Ministerie van Verkeer en Waterstaat  
Directoraat-Generaal Rijkswaterstaat  
Projectbureau Zeeweringen

Aanpassing grenzen randvoorwaardenvakken Noorddijk, Molenpolder en Kievitpolder (n.a.v. "Controle Toetsing Revisie Noorddijkpolder en de Molen, Kievitpolder", PBZ kenmerk Noorddijk 30112001)

k-02-01-03

Bijlage 1.1 : Grenzen die gehanteerd worden in diverse stukken

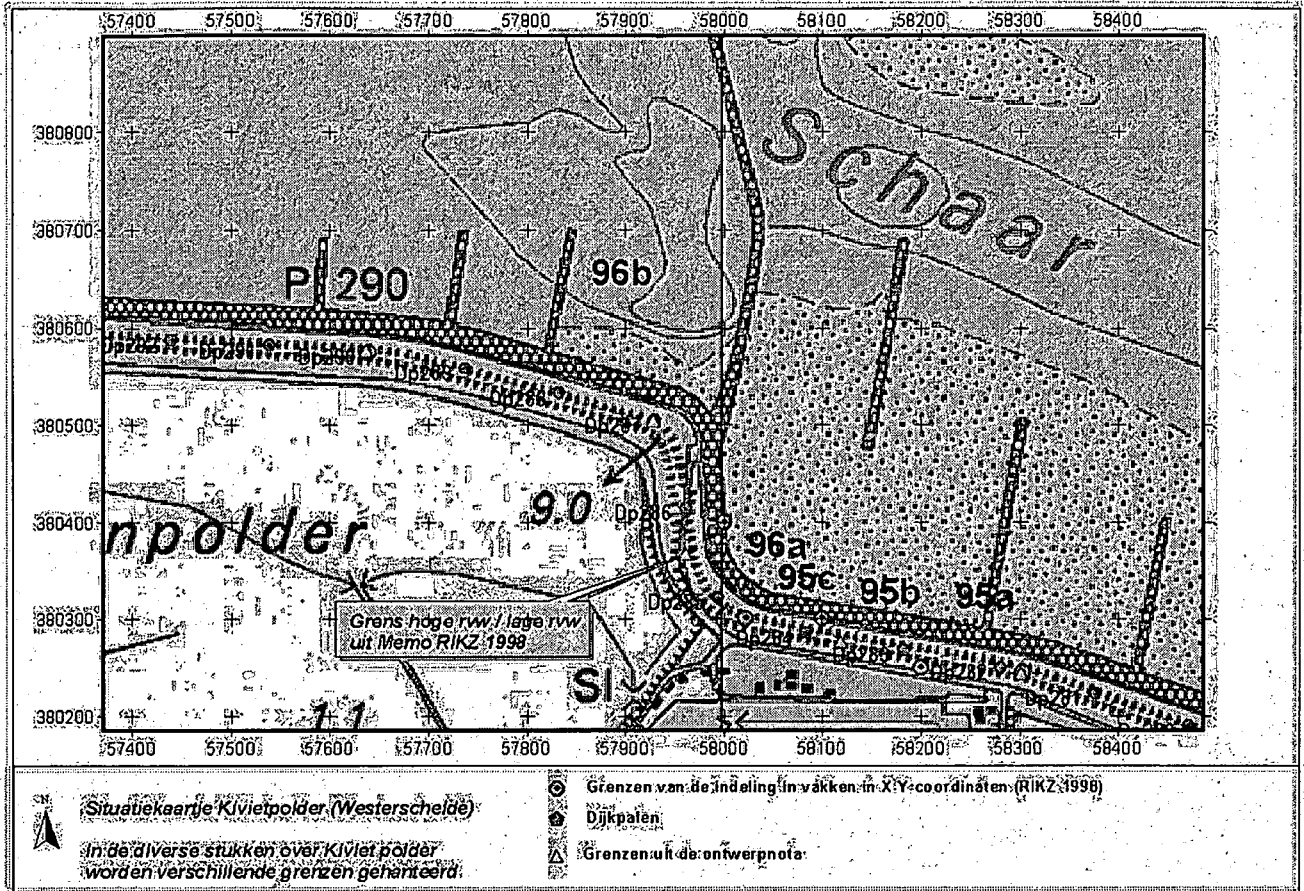
De indeling in randvoorwaardenvakken in het RD-stelsel is echter handmatig uitgevoerd in 1996 met behulp van bodemgegevens, atlanten etc. Wanneer toen gekozen punten nu op een topografische kaart geprojecteerd worden, blijkt het dat de grenzen van de dijkvakken niet goed aansluiten op de projectie op de dijk.(bijlage 1.1)

Het ziet er naar uit dat de grens tussen dijkvak 96b en 96a in de bocht t.p.v. de strekdam had moeten liggen.

Zoals hierboven geconstateerd is dijkvak 95c een overbodig dijkvak, wat in principe geheel overlapt wordt door de randvoorwaarden van dijkvak 95b, die gelden tot dijkpaal 285.6. De grens tussen dijkvak 96a en 96b is het midden van de bocht, ter hoogte van de aansluitende dam. (bijlage 1.2) Hierdoor blijft de golfhoogte hoog tot net voorbij de bocht (dijkpaal 285.6). Fysisch gezien is dit ook aannemelijk, omdat de golven die zich voortplanten in de schaar van Ossensisse door middel van refractie bijdraaien om de bocht van de dijk. Het hoge voorland wordt pas ruim na de bocht effectief voor de golven. Vanaf dijkpaal 285.6 naar het oosten worden de golven geremd door het hoge voorland.
